改善箇所説明図

改善の内容

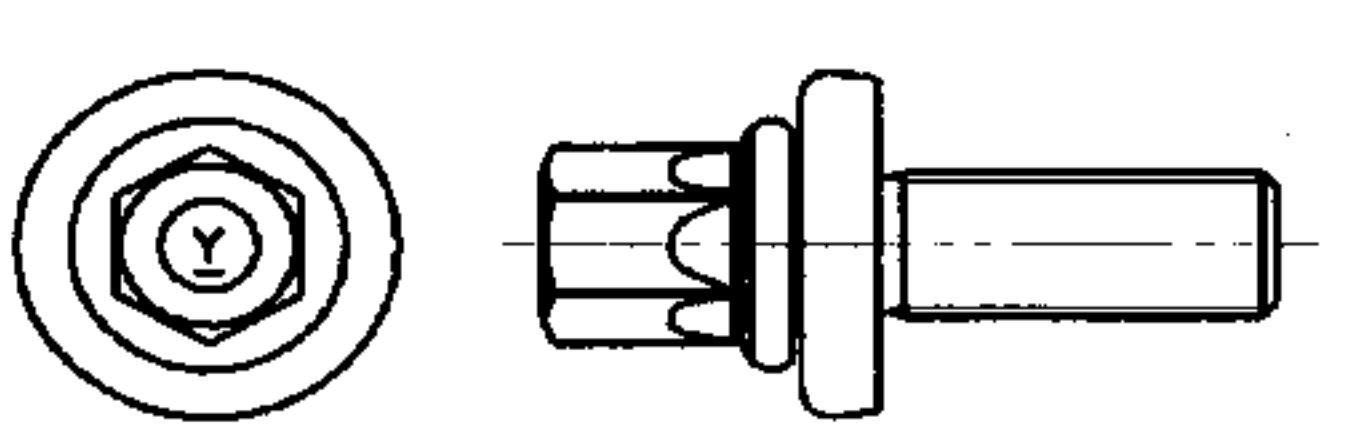
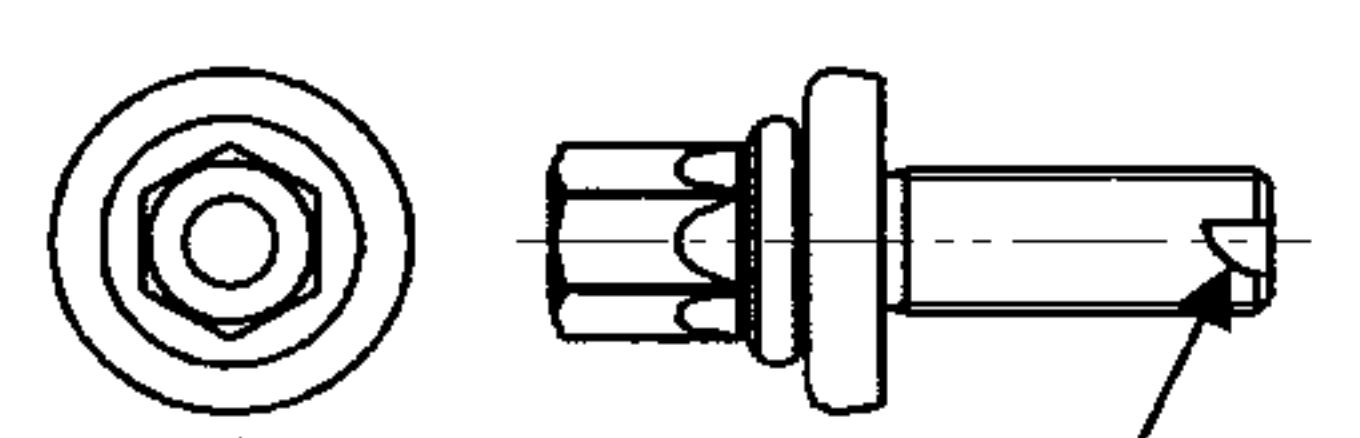
全車両、プーリー取付ボルトを対策品に交換するとともに、クランクシャフト及びキーを点検し、当該部位に損傷のある場合は、良品と交換する。

対策前	対策後
	ボルトの硬度変更  ボルト識別の為刻印無し 切り欠き付ボルト

識別：プーリー取付ボルトのボルト頭部に黄ペイントを塗布する。
